Dobrý den, v souladu s čl. 14 uveřejněné výzvy k podání nabídky pro akci:
Osazení rekuperace a zateplení Mateřské školy U Stadionu, Česká Třebová,

se na Vás obracíme s žádostí o vysvětlení viz. výkaz výměr pro stavební část MŠ:

Odpověď zadavatele: Skladba podlah:

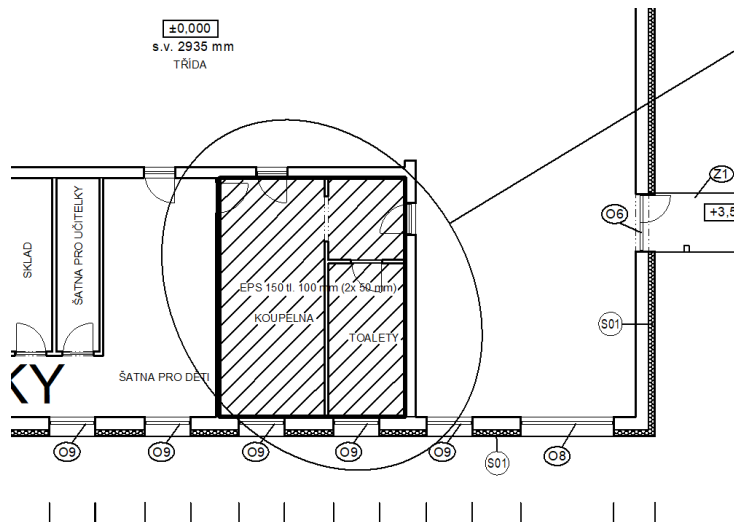
Dotaz uchazeče: prosím specifikujte skladbu podlahy + místo realizace

Keramická dlažba - 10 mm

Lepidlo - 2 mm

Hydroizolační stěrka - 2 mm

Penetrace

Roznášecí betonová mazanina s KARI sítí - 50 mm

PE fólie - 0,2 mm

EPS 150 tl. 100 mm (2x 50 mm)

SBS modifikovaný asfaltový pás tl. 4 mm

Betonová mazanina vyztužená KARI sítí - 100 mm

Kompletní výměna podlah se vždy týká koupelen a WC u tříd (celkem 4 třídy).
